Oggetto: [ID 2428] - Art. 73-quinquies L.R. 10/2010 e LR. 44/2024 art. 25 del Dlgs. 152/2006. Provvedimento di VIA regionale nell'ambito dell'Autorizzazione Unica Energetica (AUE) per gli impianti di produzione di energia da fonti rinnovabili relativa al progetto per la realizzazione di un impianto agrivoltaico denominato "Ribolla" con potenza nominale pari a 19.955 kWp e delle relative opere di connessione alla rete elettrica nazionale, sito nei Comuni di Roccastrada (GR) e Grosseto (GR). Proponente: SPV ENERGY 3 S.r.l. – **Contributo tecnico istruttorio**

Settore Tutela, riqualificazione e valorizzazione del paesaggio.

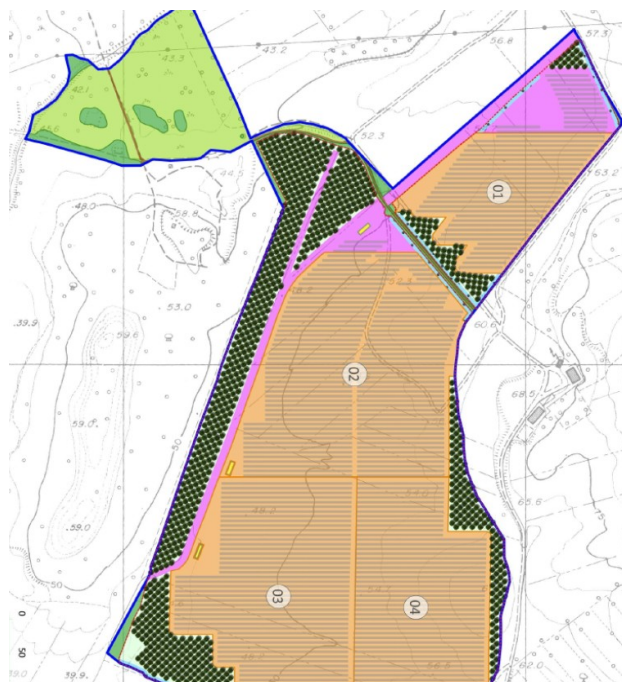
Si osserva inoltre che la risposta presentata rispetto alla possibile sostituzione degli olivi localizzati lungo il confine ovest, trova riscontro in una motivazione “agricola ed economica” più che paesaggistica. Le opere di mitigazione rimangono di fatto le medesime (vedere raffronto tra le due tavole RBL.T.55.00 e RBL.T.55.01), anche se meglio approfondite, ma permane il loro posizionamento perimetrale e non viene neanche ipotizzata la tempistica con cui si prevederà il raggiungimento degli effetti di mitigazione attesi. Del resto dalla presa visione dell’elaborato RBL.VA.T.56.01, contenente delle nuove fotosimulazioni, appare evidente l’impatto paesaggistico dell’intervento, in quanto si sostituisce una vasta area a seminativo ad ampio respiro ed apertura di orizzonte con delle chiusure di visuali determinate oltre che dalla distesa dei pannelli fotovoltaici da reti perimetrali e da schermature vegetazionali che modificano la percezione del paesaggio agricolo tipico dell’area. Inoltre la rappresentazione dello stato di progetto con le opere di mitigazione non può essere considerata significativa, vista l’indeterminatezza delle tempistiche di accrescimento. Pertanto, richiamando l’istruttoria già effettuata si rilevano degli elementi, quali ad esempio l’esigenza di salvaguardare le visuali e di tutelare e valorizzare il paesaggio rurale, che non trovano una risposta nelle integrazioni presentate e si ritiene che l’opera così come prevista, presenta per estensione, localizzazione e opere di mitigazione delle problematiche di inserimento paesaggistico.”

Verificato che di fatto la potenza dell’impianto, la sua estensione, il numero di pannelli, la lunghezza e lo sviluppo dei cavidotti, così come la filosofia delle opere di mitigazione rimane pressoché invariata rispetto a quanto già esaminato e che gli unici aspetti rilevanti che si possono riscontrare sono il tentativo di salvaguardare il disegno della maglia agraria, come del resto richiesto dal PIT/PPR, ed una maggior attenzione progettuale nell’individuare degli interventi vegetazionali ecosistemici. Di seguito si mette a confronto il layout esaminato in verifica di assoggettabilità (a sinistra) con quello proposto in VIA (a destra).

Per quanto sopra esposto non si ritrovano elementi di modifica progettuale tali da comportare un effettivo minor impatto paesaggistico dell'impianto e si confermano le criticità già espresse in sede di verifica di assoggettabilità.
